株式会社ミスミ

## 「NJW-16、20、24用 防水キャップ形状変更」仕様変更のご案内

【七星科学研究所】製商品 NJW 防水キャップ

#### 【NJW-16、20、24-PCA】

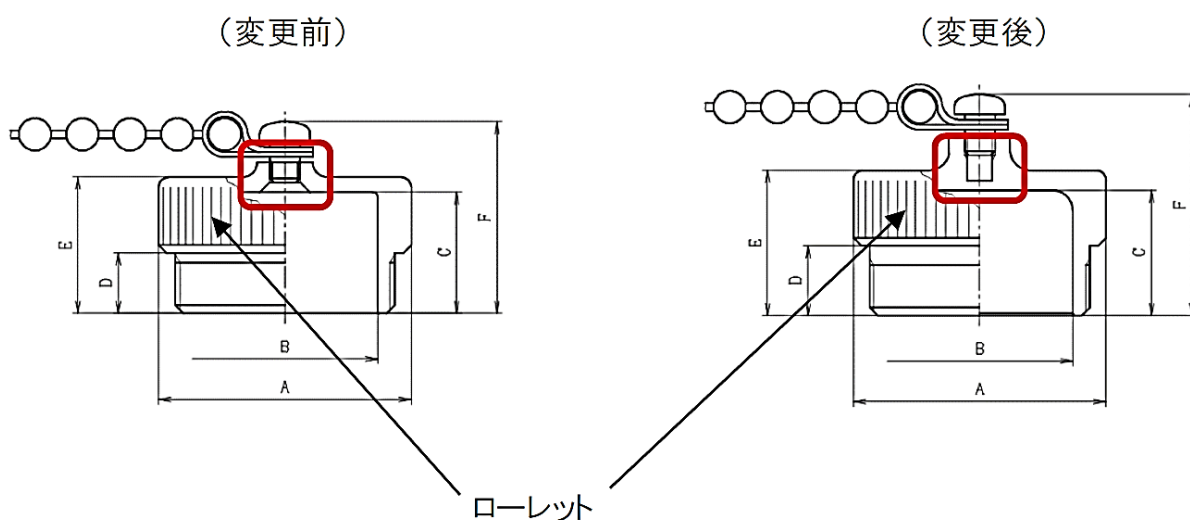
- ・ 変更点 1: クサリ止めねじ穴を貫通穴から袋穴に変更（赤枠箇所）。
- ・ 変更点 2: 外径寸法変更（寸法比較表参照）。
- ・ 変更点 3: ローレットのピッチ変更。

製品名	変更前後	A	B	C	D	E	F
NJW-16-PCA	前	$\phi 22$	$\phi 14$	12	6	13.5	19
	後			12.4	6.9	14.4	21.9
NJW-20-PCA	前	$\phi 25$	$\phi 18.6$	12	6	13.5	19
	後			12.4	6.9	14.4	21.9
NJW-24-PCA	前	$\phi 29$	$\phi 22.8$	11.7	6	13.2	18.7
	後			12.4	6.9	14.4	21.9

【NJW-16、20、24-RCA・ADCA】

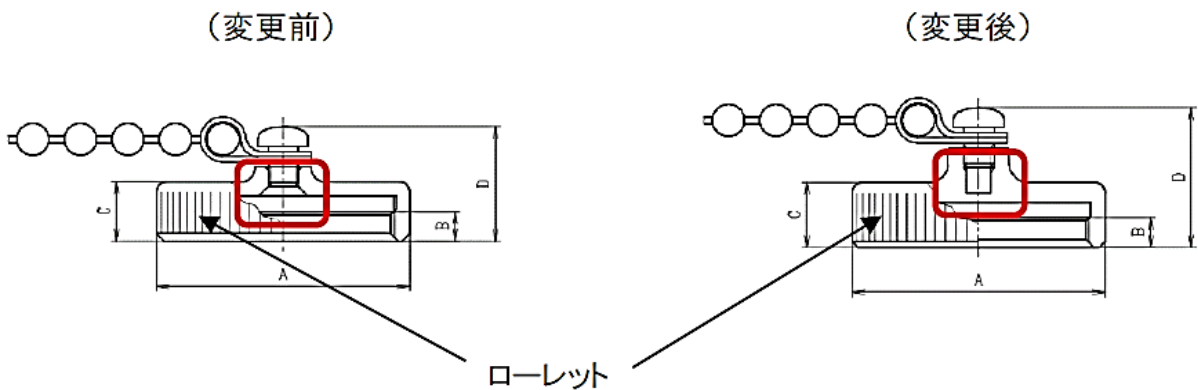
- ・変更点 1: クサリ止めねじ穴を貫通穴から袋穴に変更（赤枠箇所）。
- ・変更点 2: 外径寸法変更（寸法比較表参照）。
- ・変更点 3: ローレットのピッチ変更。

製品名	変更前後	A	B	C	D
NJW-16-RCA	前	φ 22	3.5	6	11.5
NJW-16-ADCA	後			6.5	14
NJW-20-RCA	前	φ 25	3	6	11.5
NJW-20-ADCA	後			6.5	14
NJW-24-RCA	前	φ 29	4	6.5	12
NJW-24-ADCA	後			7	14.5
